Referencia: Cambio de diseño

Aplicación: Chevrolet Chevy todos

Partes implicadas: Cilindro de rueda 90498300

Cambio de diseño cilindro de rueda Chevrolet Chevy.

Nuevo diseño

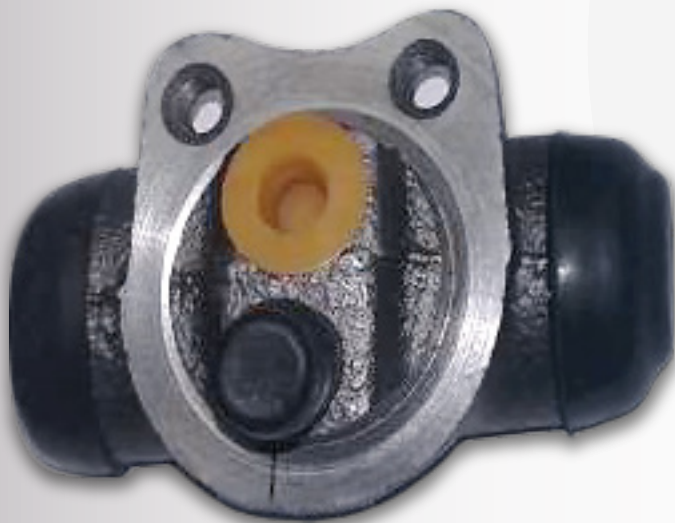
Es muy común que los clientes piensen que estos dos cilindros de rueda son para aplicaciones distintas ya que las piezas SON DIFERENTES físicamente. La aplicación es exactamente la misma, el nuevo cuenta con dos orificios para fijarlo y el modelo anterior solo contaba con uno, así mismo, la forma del cuerpo anteriormente venía cuadrada y el nuevo diseño es redondeado con una ligera curvatura entre los barrenos de fijación.

Las dos presentaciones son completamente funcionales y equivalentes, la mejora facilita su instalación y no afecta el desempeño, por lo que podemos instalarlo con toda confianza de la misma forma en que se instala el modelo cuadrado.
